## 改善箇所説明図

### 基準不適合発生箇所

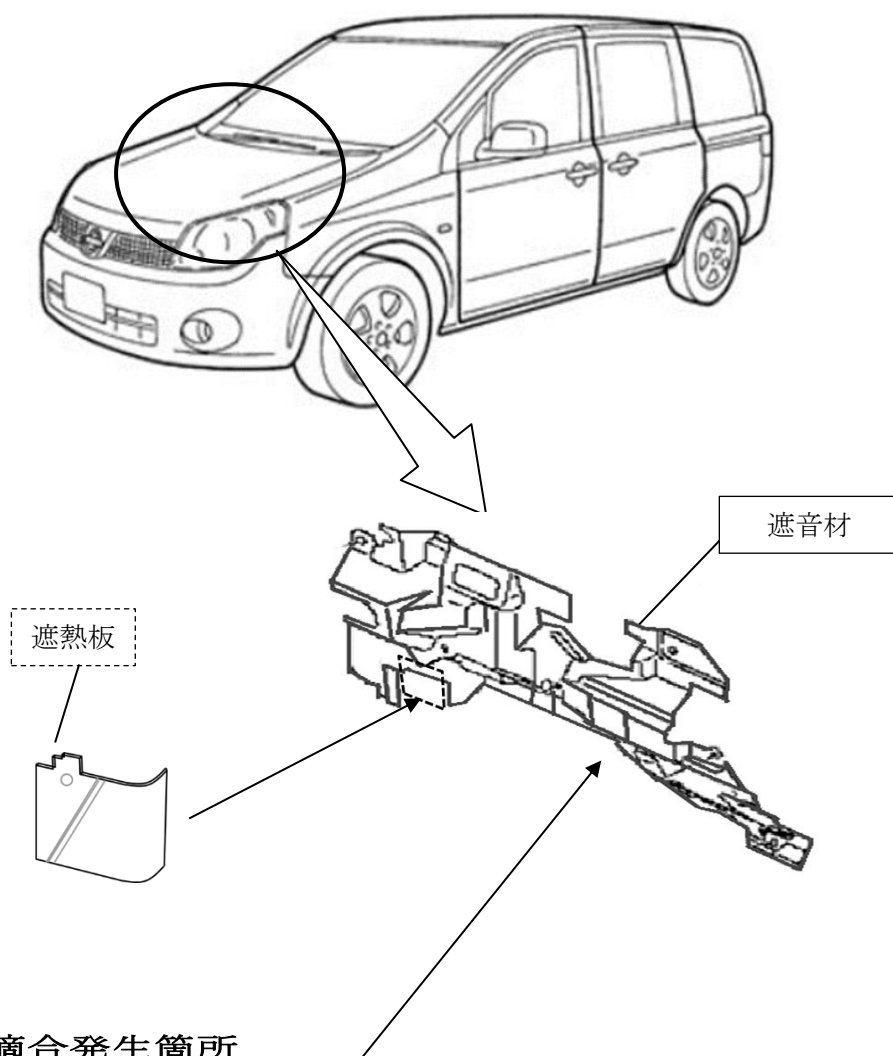
エンジンルーム内の遮音材において、エキゾーストマニホールドとの隙間が少なく、かつ、遮音材に固定点のない部分があるため、当該遮音材の一部が熱の影響により変形してエキゾーストマニホールドと接近することがある。そのため、そのまま使用を続けると、エキゾーストマニホールドの熱により焼損し、最悪の場合、火災に至るおそれがある。

全車両、遮音材を対策品に交換するとともに、遮熱板を新規に取り付ける。

識別：銀色のシールをモデルナンバープレートに貼り付ける。
